Mission régionale d'autorité environnementale

**Avis délibéré de la Mission Régionale  
d'Autorité environnementale  
Hauts-de-France  
sur le projet de parc éolien  
à Lagnicourt-Marcel et Noreuil (62)**

n°MRAe 2018-2318

Site d'implantation et contexte éolien (source : dossier)

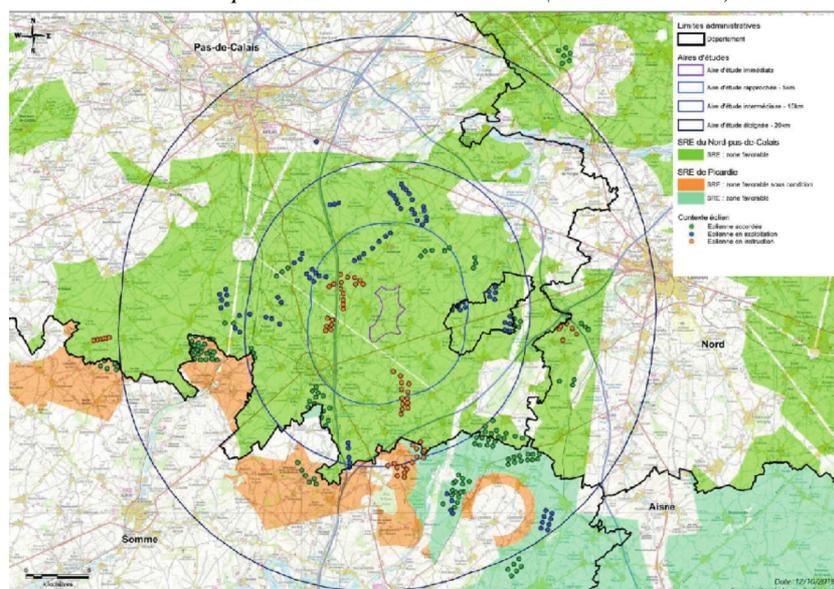
À partir d'une analyse multi-critères (technique, paysage, écologie, acoustique et socio-économique), le choix s'est porté sur un projet ramassé en 2 lignes parallèles de 3 éoliennes en lien avec les parcs existants à l'est. Il présente une co-visibilité avec les cimetières militaires voisins.
